Citroen Jumper II Med 2,8 HDI-motor Fra serienummer 17443608 til 17545710

Bilen starter dårligt

Fig. 1

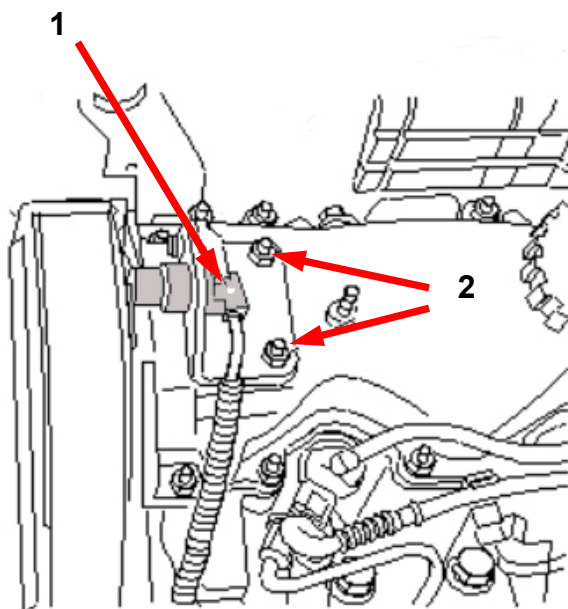
Hvis der reklameres over den ovennævnte fejl, kan årsagen være, at knastaksensoren har en forkert position. Dette medfører, at motoren starter dårligt. På grund af en forkert geometri på knastaksensorens holdebøjle er afstanden mellem sensoren og knastakseltandhjulet for stor. Er dette tilfældet, skal sensorens position korrigeres med to spændeskiver. Disse spændeskiver med en helt bestemt "tykkelse" kan fås hos producenten.

- Afbryd batteriet.
- Afmonter motorafskærmningen.
- Træk stikket (se fig.1, punkt 1) af sensoren.
- Skru fastspændingsmøtrikkerne af holderen (se fig. 1, punkt 2), og tag holderen af ved at løfte den opad.
- Forsyn begge tapskruer med en spændeskive.
- Monter sensorholderen igen. Spænd i første omgang kun fastspændingsmøtrikkerne en smule, så holderen stadigvæk kan bevæges.
- Juster holderen således, at afstanden mellem sensoren og referencemærket på knastakseltandhjulet er på 0,8 - 1,5 mm (se fig. 2).
- Spænd fastspændingsmøtrikkerne fast.
- Monter de afmonterede dele igen i omvendt
